Bilag 5 Notat om henvendelser

Ændringer i lokalplanen

Sagsnummer
2020-0018355

Tegning 6a, nuværende tegning**Tegning 6a, forslag til ændring**

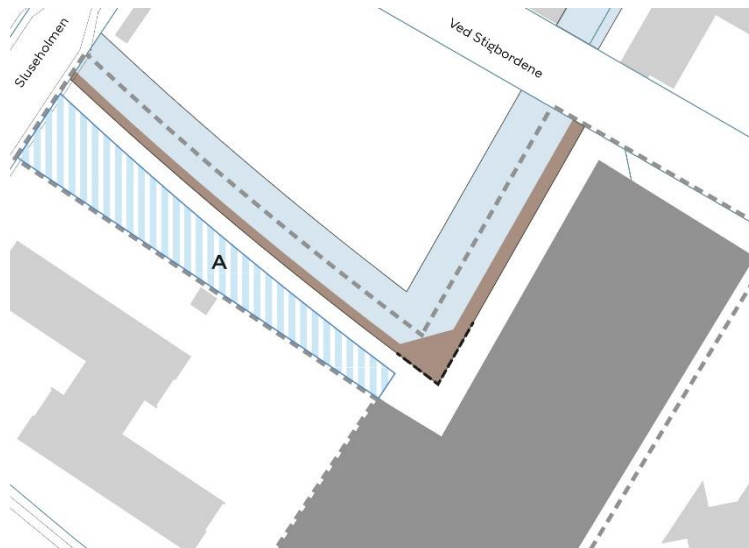
Zonen for placering af træbrygger el. lette træpontoner på tegning 6a - Byrum udvides ved vinklen mod skolen for at gøre plads til undervisning ved vandet og flere vandaktiviteter.

§ 8 Ubebyggede arealer		
Stk. 8 Træbrygger	Der kan anlægges træbrygger el. lette træpontoner på 30 % af det areal, der er vist på tegning 6a.	Der kan anlægges træbrygger el. lette træpontoner på 40 % af indenfor den zone, som er vist på tegning 6a.
Tegning 6a Byrum		Zonen for træbrygger ændres til at være større i kanalhjørnet

§ 8 ændres fra "Der kan anlægges træbrygger el. lette træpontoner på 30 % af det areal, der er vist på tegning 6a." til "Der kan anlægges træbrygger el. lette træpontoner på 40 % indenfor den zone, som er vist på tegning 6a."
